Second Row Seat Striker Bracket Reinforcement, U.S.

Classification Recall Bulletin **Section/Group** 10 - Body **Country/Region** U.S.A.

Year 2013 **Model** Model S **Version** All

NHTSA Recall Campaign Number: 13V-249

Figure 4

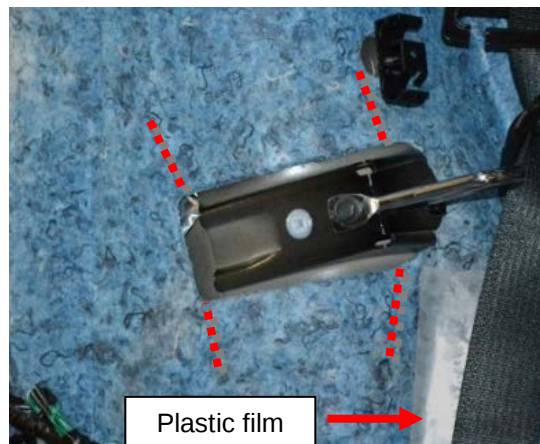
6. Cut the insulation as shown (Figure 4). This creates tabs that can be folded back to access the spot welds on the 2nd row seat striker bracket.

Figure 5

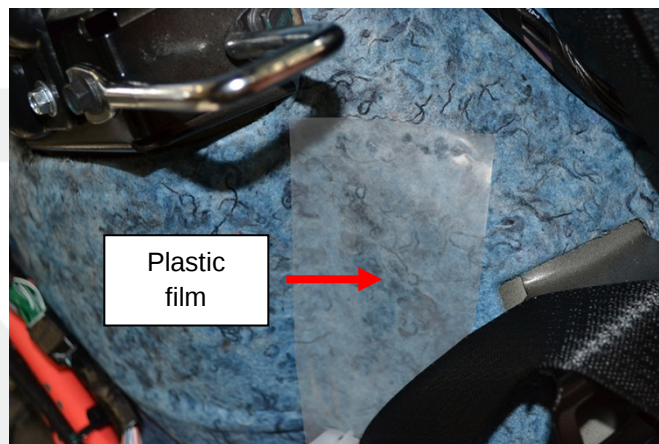
CAUTION: Do not cut or peel back the plastic film near the striker (Figure 5).

NOTE: If the insulation is already cut, fold it back and check to see if 4 pop rivets or bolts have already been installed at the positions in Figure 5. If so, this procedure has already been performed and no further work is required.

Figure 6

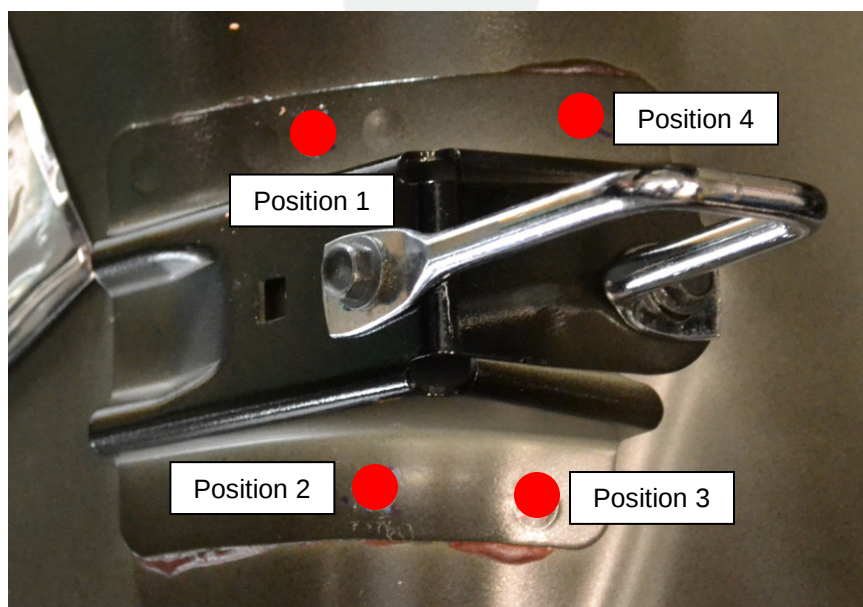
7. Use a marker or paint pen to mark 4 drill points (Figure 6). Do not drill at this time.
- On the top row of spot welds, 60 mm from the rear of the flange, centered top to bottom (Position 1).
 - On the bottom row of spot welds, 60 mm from the rear of the flange, centered top to bottom (Position 2).
 - On the bottom row of spot welds, 20 mm from the front of the flange, centered top to bottom (Position 3).
 - On the top row of spot welds, 20 mm from the front of the flange, centered top to bottom (Position 4).

1. Using a 1/4 in (6.35 mm) drill bit, drill position 3 on the 2nd row seat striker bracket (Figure 6). Drill completely through all sheets.

1. Using a 1/4 in (6.35 mm) drill bit, drill position 4 on the 2nd row seat striker bracket (Figure 6). Drill completely through all sheets.

Figure 8

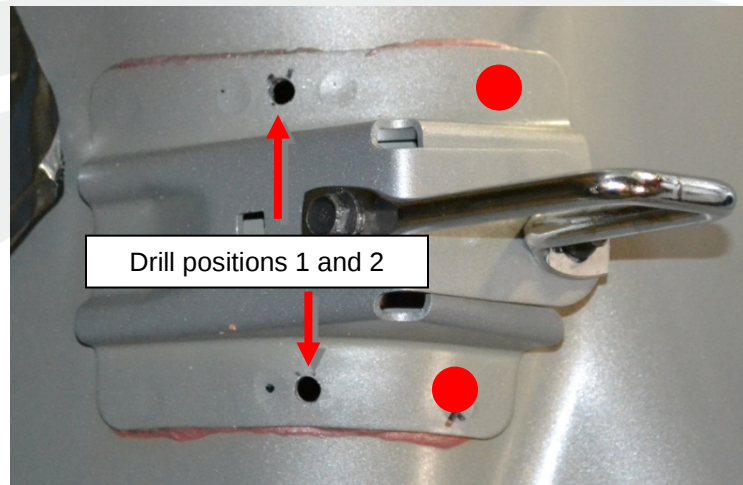
1. Using a 1/4 in (6.35 mm) drill bit, drill positions 1 and 2 on the 2nd row seat striker bracket (Figure 8). Drill completely through all panels.

- ⚠ **CAUTION:** When drilling, ensure that the holes in the flange are centered top to bottom.
- ⚠ **CAUTION:** When drilling, use a vacuum to catch any debris. Ensure that no debris falls between the striker bracket and wheelhouse panel.
- ⚠ **CAUTION:** Take care when drilling. Do not damage the shock absorber, which is behind the panels.

Figure 10 (Position 1 shown)

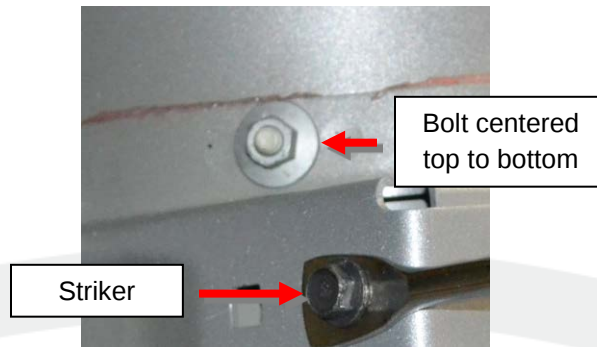
3. Have an assistant insert bolts into the 2 holes from the wheel side and hold them in place. Secure the nuts on the inside (Figure 10) (torque 12 Nm).
